Bescheid

über die Änderung und Ergänzung der
allgemeinen bauaufsichtlichen Zulassung
vom 24. Juli 2013

Z-33.47-836

Wärmedämm-Verbundsysteme mit angeklebten Dämmplatten

Anlage 7b

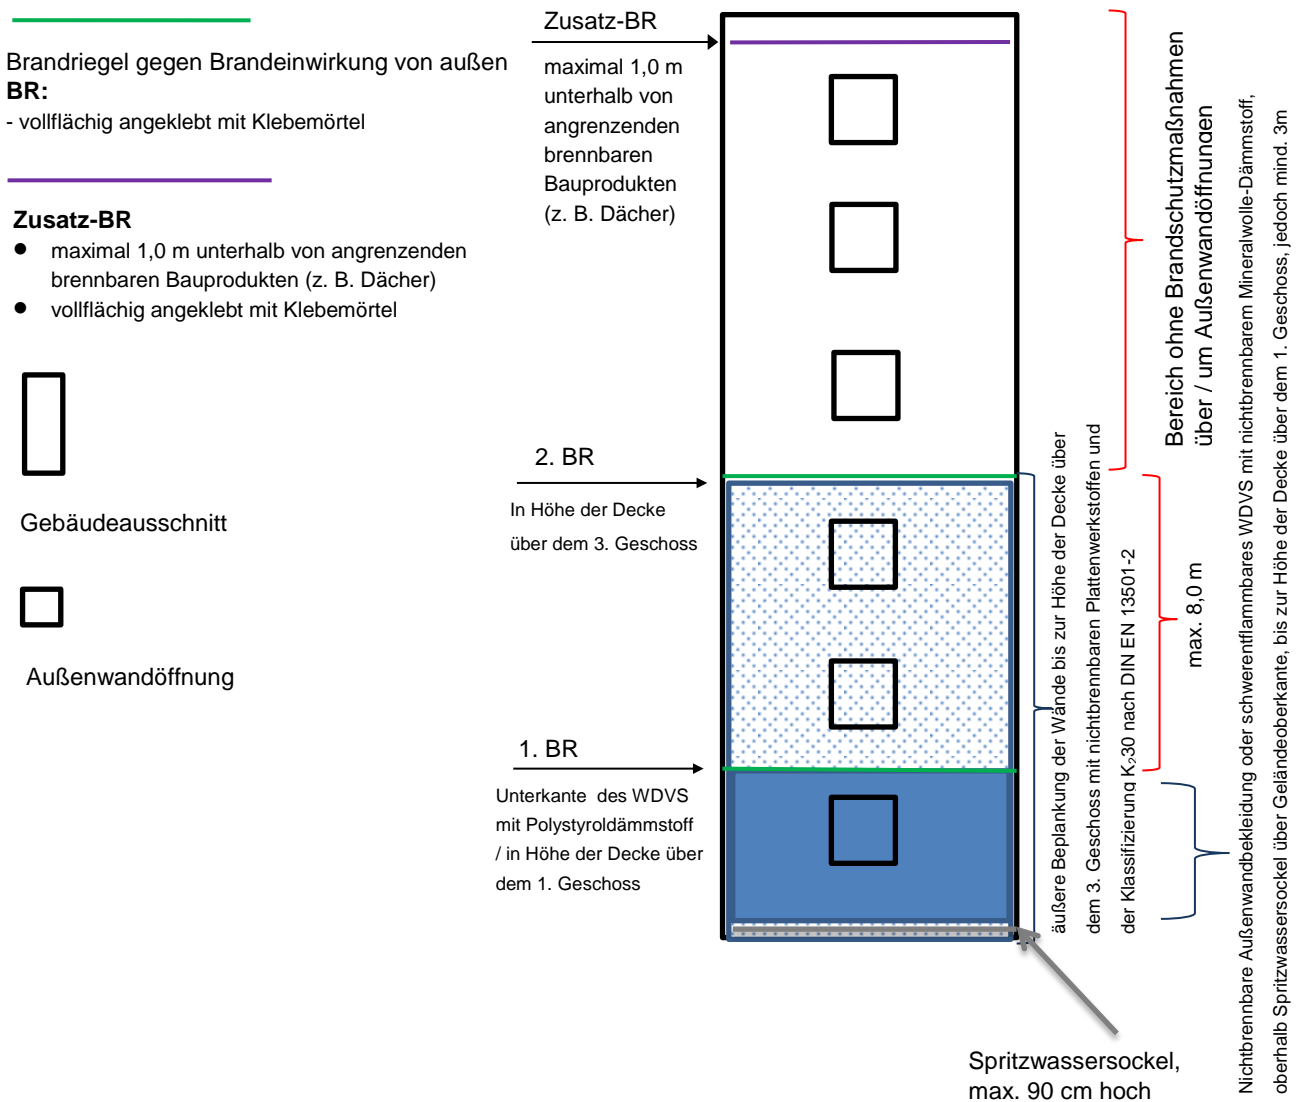
4.10 Zusätzliche konstruktive Brandschutzmaßnahmen

Bei schwerentflammbaren WDVS mit EPS-Dämmplatten müssen folgende Brandschutzmaßnahmen gegen eine Brandeinwirkung von außerhalb des Gebäudes ausgeführt werden (siehe Anlage 7b):

1. äußere Beplankung der Wände bis zur Höhe der Decke des 3. Geschosses über Geländeoberkante oder genutzten angrenzenden horizontalen Gebäudeteilen (z. B. Parkdächer u. a.) mit nichtbrennbaren Plattenwerkstoffen (Baustoffklasse DIN 4102-A oder Klassen A1 bzw. A2-s1, d0 nach DIN EN 13501-1)

2. Ausführung einer nichtbrennbaren Außenwandbekleidung oder eines schwerentflammbaren WDVS mit nichtbrennbarem Mineralwolle-Dämmstoff oberhalb eines maximal 90 cm hohen Spritzwassersockels über Geländeoberkante oder genutzten angrenzende horizontale Gebäudeteile nach Nr. 1 bis zur Höhe der Decke über dem 1. Geschoss, jedoch auf mindestens 3 m Höhe,

3. ein Brandriegel an der Unterkante des WDVS mit EPS-Dämmplatten,
4. ein Brandriegel in Höhe der Decke des 3. Geschosses über Geländeoberkante oder angrenzenden horizontalen Gebäudeteile nach Nr. 1, jedoch zu dem darunter angeordneten Brandriegel mit einem Achsabstand von nicht mehr als 8 m. Bei größeren Abständen sind zusätzliche Brandriegel einzubauen.

5. weitere Brandriegel an Übergängen der Außenwand zu horizontalen Flächen (z. B. Durchgänge, -fahrten, Arkaden), soweit diese in dem durch einen Brand von außen beanspruchten Bereich des 1. bis 3. Geschosses liegen.

Die Platten für die Beplankung nach Nr. 1 müssen mindestens in die Klasse K₂30 nach DIN EN 13501-2 eingestuft sein.

Die Brandriegel müssen folgende Anforderungen erfüllen:

- Höhe ≥ 200 mm,
- nichtbrennbare Mineralwolle-Lamellenstreifen, Baustoffklasse A1 oder A2 nach DIN 4102-1 bzw. Klasse A1 oder A2-s1, d0 nach DIN EN 13501-1 nicht glimmend, aus Steinfasern mit einem Schmelzpunkt von mindestens 1000 °C geprüft nach DIN 4102-17, mit einer Rohdichte zwischen 60 und 100 kg/m³,
- mit einem Klebemörtel vollflächig angeklebt

Weiterhin ist ein Brandriegel (wie vorstehend beschrieben) maximal 1,0 m unterhalb von angrenzenden brennbaren Bauprodukten (z. B. am oberen Abschluss des WDVS unterhalb eines Daches) in der Dämmebene des WDVS anzuordnen. Dieser Brandriegel ist ebenfalls mit einem Klebemörtel vollflächig anzukleben.

Das applizierte WDVS mit EPS-Dämmplatten muss von der Unterkante des WDVS bis mindestens zur Höhe des Brandriegels nach Nr. 4 folgende Anforderungen erfüllen:

- Mindestdicke des Putzsystems (Oberputz + Unterputz) von 4 mm,
- an Gebäudeinnenecken sind in den bewehrten Unterputz Eckwinkel aus Glasfasergewebe, Flächengewicht $\geq 280 \text{ g/m}^2$ und Reißfestigkeit $> 2,3 \text{ kN/5 cm}$ (im Anlieferungszustand) einzuarbeiten.
- Verwendung von EPS mit einer Rohdichte max. 25 kg/m^3 und
- Verwendung eines Armierungsgewebes mit einem Flächengewicht von $\geq 150 \text{ g/m}^2$
